知多火力発電所 7, 8 号機建設計画
環境影響評価方法書についての
意見の概要と事業者の見解

2021 年 5 月

株式会社 JERA

環境影響評価方法書について述べられた意見の概要と当社の見解

第2.2-7表 主要な工事工程

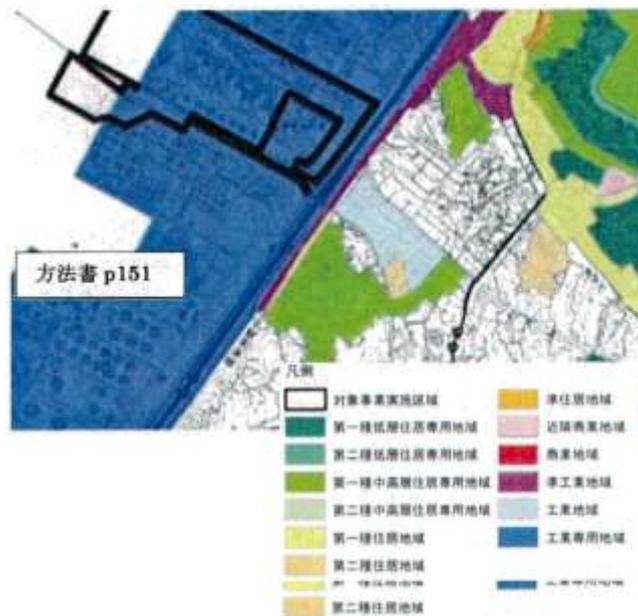
意見の概要	当社の見解
4	<p>26 既設 1～5 号機の解体は環境影響評価対象</p> <p>“知多火力発電所のリブレースは、既設 6 号機(85.4 万 kW)を残し、既設 1～5 号機(合計 311.2 万 kW)を廃止するとともに、…7, 8 号機(各約 65 万 kW)を新たに建設する計画である。”p3 とあるので、既設 1～5 号機の撤去も含めた環境影響評価が必要である。この環境影響評価が終了するまでは既設 1～5 号機の撤去という事前着工は認められない。当然、主要な工事工程で撤去工事が着工前になっている工事工程 p14 は認められない。</p> <p>(事業者:表は、別添で記載させていただきました。)</p>	<p>「火力発電所リブレースに係る環境影響評価手法の合理化に関するガイドライン」(環境省、2013 年)における「火力発電所リブレースにおける撤去工事に関する法に基づく環境影響評価における取扱い」にて次のとおり記載されています。</p> <ul style="list-style-type: none"> ・火力発電所リブレースにおいて、発電設備の新設に不可欠な旧設備の撤去であって、かつ、発電設備の新設工事期間中に同時並行的に実施される撤去工事を、「対象事業の一部」の範囲とし、法に基づく環境影響評価の対象とする。一方、新設工事に先立って行われる撤去工事については、環境影響評価の対象としないことが可能である。 ・事業者は、当該リブレースに係る撤去工事及び新設工事の双方を併記した合理的な工事工程を示し、新設工事と並行して実施する撤去工事を区分し、環境影響評価の対象となる工事の概要を明らかにすることとする。 ・なお、廃棄物等については、撤去工事の実施により大量に発生する機会が多いことから、建設副産物のリサイクルを推進する観点からも、上記の範囲に該当しない撤去工事に係る部分であっても、これまでに実施されていた環境影響評価に基づく廃棄物等に係る適切な環境配慮を踏まえ、廃棄物等の種類及び発生量等を把握することが望ましい。 <p>したがって、環境影響評価が終了する前に撤去工事に着手することは可能であり、撤去工事及び新設工事における工程を環境影響図書へ記載するとともに撤去工事と本工事が重なりあう時期がある場合は、本工事に撤去工事の影響を加味し、環境影響評価を実施します。ただし、廃棄物等については、撤去工事も含め廃棄物等の種類及び発生量等を把握します。</p>

No.28

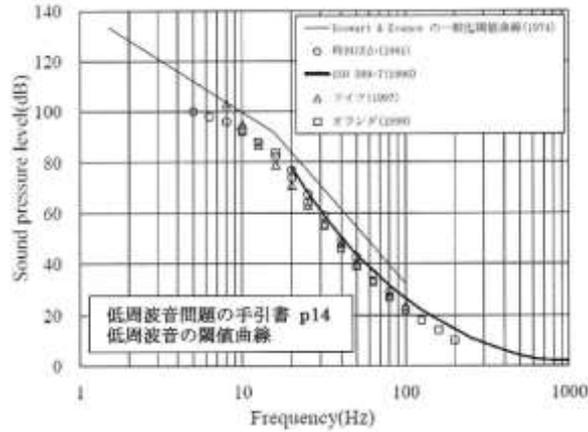
意見の概要		当社の見解
28	<p>低周波音</p> <p>49 低周波音の評価(ISO 7196)は古い調査 施設稼働の低周波音の評価の手法として①～③を掲げているが、①“ISO 7196に示されている低周波音の知覚の閾値…との整合が図られているかを検討する。”p302とあるが、ISO 7196 (1995) は、「平均的な人が知覚できるのはG 特性音圧レベルが100dB」というものであるが、その後、ISO による最小可聴値の見直しが行われ、ISO 389-7 (1996) が示された。このため、環境省は2002年から(社)日本騒音制御工学会に委託しその結果、2004年6月に「低周波音問題対応の手引書」を作成し公表し、G 特性音圧レベル 92 (dB) と、1/3 オクターブバンド中心周波数ごとに、下表のように次の2種類 (的苦情、心身に係る苦情) の参照値を示している。この新しい評価指針を用いて評価すべきである。なお、G 特性音圧レベルの参照値 92dB は、ISO-7196 の 100dB よりもかなり小さい値である。</p> <p>この理由は「低周波音による心身に係る苦情を評価する際、G 特性音圧レベルのみを測定し、100dB 以下だから問題ないと判定したケースがかつてあった。G 特性音圧レベルは 20Hz 以下の超低周波音のみの影響評価に用いる評価量であり、80Hz までの可聴域の低周波音の評価はできない。低周波音による心身に係る苦情に関する評価にあたっては、G 特性音圧レベルと 1/3 オクターブバンド音圧レベルの両方を測定し、評価を行うことが重要である。」(低周波音問題対応の手引書 評価指針の解説 p4)</p> <p>(事業者:図表は、別添で記載させていただきました。)</p>	<p>施設の稼働(機械等の稼働)に伴う低周波音は、低周波音に関する国際規格である ISO 7196 に記載されている低周波音の知覚の閾値を目標値とし、それとの整合が図られているかをするにより、適切に評価可能と考えます。</p> <p>また、心理的影響に関しては、「環境アセスメントの技術」(社団法人環境情報科学センター、1999年)に示されている圧迫感・振動感を感じる音圧レベルとの整合が図られているかを検討することにより、適切に評価可能と考えます。</p> <p>参照値の取扱いについては、「低周波音問題対応の手引き書における参照値の取扱いについて」(環境省、2008年)、「低周波音問題対応の手引書における参照値の取扱いの再周知について」(環境省、2014年)及び「低周波音問題対応の手引書における参照値の取扱いについて」(環境省、2017年)のとおり、3度にわたって、「参照値は、固定発生源から発生する低周波音について苦情の申し立てが発生した際に、低周波音によるものを判断するための目安として示したものである」、「低周波音についての対策目標値、環境アセスメントの環境保全目標値、作業環境のガイドラインなどとして策定したものではない」ことを周知していることから、参照値での評価は実施しない計画です。</p>

第 12.1.1.4-5 図(3) 圧迫感・振動感を感じる低周波音レベル
(周辺 3 : 平日 昼間)

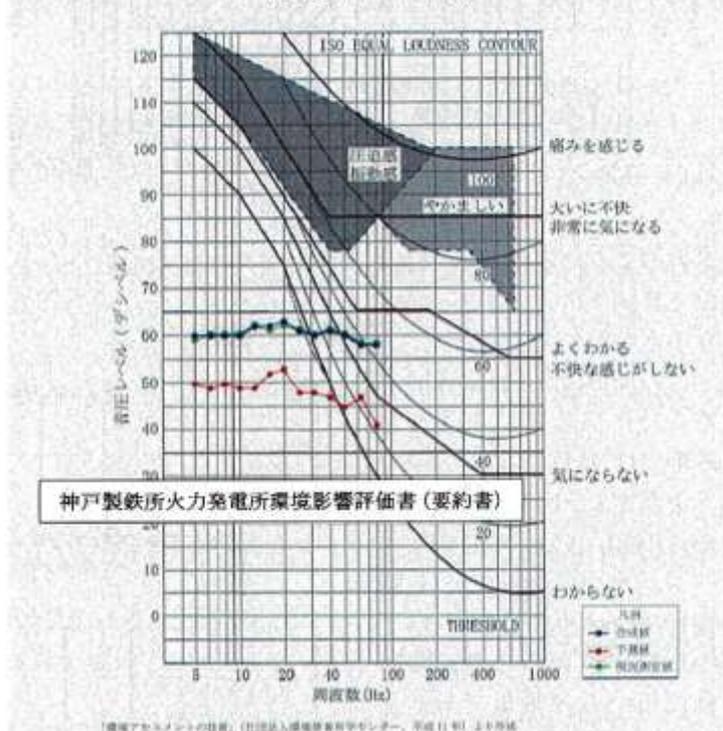
29	<p>51 低周波音の評価(圧迫感)は不相当</p> <p>施設稼働の低周波音の評価の手法として③“…「環境アセスメントの技術」(社団法人環境情報科学センター、1999年)に示されている圧迫感・振動感を感じる音圧レベルとの整合が図られているかを検討する。”p302とあるが、10Hzで105dB、20Hzで90dB、40Hzで78dB、80Hzで85dBと非常に大きな値となっている。しかし、その後の環境省調査等で、2004年6月には環境省「低周波音問題対応の手引書」の「心身に係る苦情に関する参照値」が示された。10Hzで92dB、20Hzで76dB、40Hzで57dB、80Hzで41dBと、周波数による違いはあるが、圧迫感・振動感を感じる音圧レベルよりも13～44dBも小さい音圧レベルで心身に係る苦情が発生することが判明した。</p> <p>ちなみに、神戸製鉄所火力発電所環境影響評価書(要約書)2018年5月p874で「圧迫感・振動感を感じる低周波音レベルと比較すると、…すべての地点において「圧迫感・振動感」を感じる低周波音レベルに達していない。以上のことから、環境保全の基準等の確保に支障を及ぼすものではないと評価する。」として、右図を示している。1/3 オクターブバンド毎の音圧レベルの予測値が、圧迫感・振動感を感じるグラフ範囲より、20dBも下にあるという常識に反する結論となっている。</p> <p>こうしたこともあり、「名古屋市南陽工場設備更新事業に係る環境影響評価書(廃棄物処理施設の建設)」(2020年8月名古屋市)では、環境省の「低周波音問題対応の手引書」にある「評価指針」を低周波の予測・評価で用いて、G 特性音圧レベルを心身に係る苦情に関する参照値 92dB と比較するとともに、1/3 オクターブバンド別の音圧レベルは周波数毎に物的苦情、心身に係る苦情に関する参照値と比較し「本事業の実施にあたっては、8Hzにおいて「物的苦情に関する参照値」を上回り、25Hz以上の各中心周波数において「心身に係る苦情に関する参照値」を上回ることから、各機器の定期点検を実施し、常に正常な運転を行うよう維持管理を徹底する等の環境保全措置を講ずることにより、周辺の環境に及ぼす影響の低減に努める。」p277としている。</p> <p>(事業者:図は、別添で記載させていただきました。)</p>

図4.3.1 実験室実験における建具の音がたつき始める最低音圧レベル

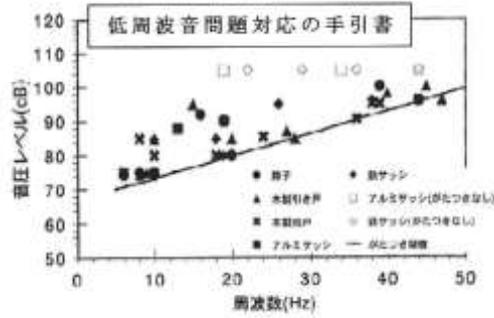
30	<p>50 低周波音の評価(建具のがたつき)は妥当</p> <p>施設稼働の低周波音の評価の手法(①～③)として②“「低周波音の測定方法に関するマニュアル」(環境庁、2000年)に示されている建具のがたつきが始まるレベル…との整合が図られているかを検討する。”p302とあるが、「低周波音の測定方法に関するマニュアル」(2000年10月)参考資料 d.低周波音の影響、d.5 物的影響で「環境庁では、実験室において、建具に低周波音を照射して次第に音圧レベルを上昇させ、建具のがたつきに関する実験室実験結果によれば、…揺れやすい建具ではおよそ 5Hz で 70dB、10Hz で 73dB、20Hz で 80dB あたりからがたつき始める。(参考 1-10)」とあり、これは、2004年6月の環境省「低周波音問題対応の手引書」の「低周波音による物的苦情に関する参照値」と同じであり、妥当と考えられる。</p> <p>ただし、部屋の中で特定の周波数で定在波が発生し、場所によって音の大きいところや小さいところが生じる場合があることを考慮し、苦情が発生した場合には、屋外での測定値に関わりなく、苦情者が低周波音や不快感などを部屋の最も感じる位置で測定を行い、低周波音の特徴を把握することとする必要がある。</p> <p>(事業者:図は、別添で記載させていただきました。)</p>	<p>施設の稼働後、低周波音に対する苦情等については、真摯に対応するとともに、必要に応じて適切に測定を行い、低周波音を把握することを検討します。</p>

No.40

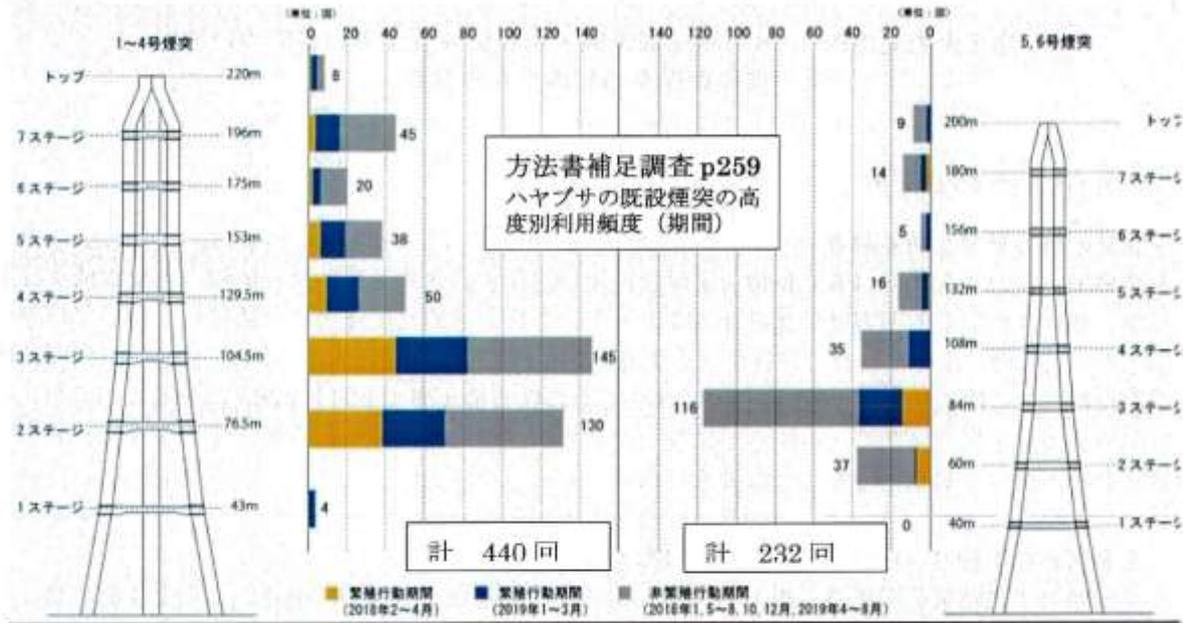
意見の概要		当社の見解
40	<p>3 No17 p346 配慮書への意見『*生態系の調査不十分…配慮書の生態系の評価での後半“ハヤブサのとまり場となる既設煙突 2 基のうち 1 基は継続して存在するとともに、新たに煙突を設置する計画であることから、これらの種を指標とする地域を特徴づける生態系への影響は小さいものと予測され”p219と考えられるが、それなら、事業内容で、1～4号機の廃止に伴い、その煙突撤去を明記すべきである。また、“ハヤブサは、2018年1月から2019年8月(2回の営巣木を含む期間)に実施した「構内猛禽類調査」において、雄及び雌の成鳥が観察され、既設煙突 2 基へのとまり、事業実施想定区域及びその周辺での飛翔が確認された。”p217とあるが、1～4号機の煙突と 5～6号機の煙突のどちらに、どれだけの回数、ハヤブサがとまり場として利用しているかを明記し、その影響を正しく評価できるようにすべきである。』に対する見解は“煙突撤去については、方法書の事業計画に明記します。また、「構内猛禽類調査」で確認されたハヤブサのとまり場、とまり回数等は、方法書第4章の「4.5.1 動物(重要な種及び注目すべき生息地)及び植物(重要な種及び重要な群落)並びに生態系の調査結果」3.生態系に係る補足事項」に記載しました。”とあり、基本的には、方法書で意見に従った対応をせざるを得ず、いかに配慮書が不十分であり、補足調査 p238～p263 が必要なものだったかを証明している。</p> <p>この結果、7.2 発電設備の構造若しくは配置、事業を実施する位置又は事業の規模に関する事項を決定する過程における環境の保全の配慮に関する検討の経緯及びその内容:7.2.3 発電設備の構造(煙突高さ)で、“複数案を設定した煙突高さ(A 案:80m、B 案:100m)はいずれもハヤブサの利用頻度の高い高さ(76.5～104.5m)に近いものであり、煙突高さの違いによる影響は、ほとんどないものと評価した”p355とあるが、A 案の 80m でなくなるはずの 104.5m まで利用頻度が高い高さに含めるのは強引なこじつけであり、76.5m だけとすべきである。つまり、1～4号煙突 220m が 80m に縮小すると、この煙突の利用 440 回中 306 回(7割)は、とまりが出来なくなる。また、最多頻度(1～4号機の 104.5m、5、6号機の 84m)は、どちらの煙突も 80m 以上である。生態系への影響は大きいと結論づけざるを得ない。つまり、配慮書の「影響は小さい」であったが、方法書の補足調査で「影響は極めて小さい」ではなく、逆の結論「影響は大きい」とすべきである。</p> <p>(事業者:図は、別添で記載させていただきました。)</p>	<p>既設煙突においてハヤブサの利用頻度が高かったステージは、1～4号煙突で2ステージ(76.5m)130回、3ステージ(104.5m)145回、5、6号煙突で3ステージ(84m)で116回であり、他のステージ高さに比べて顕著に多く利用していたこと、さらに、雌雄別では、1～4号煙突において、雌は2ステージを最も利用していたのに対して、雄は3ステージを最も多く利用していたことから、高度76.5～104.5mが、ハヤブサがとまり場として選好する高度であると考えられます。</p> <p>(注釈) 左記 p219 は、方法書 p236 に該当する。 左記 p217 は、方法書 p234 に該当する。</p>
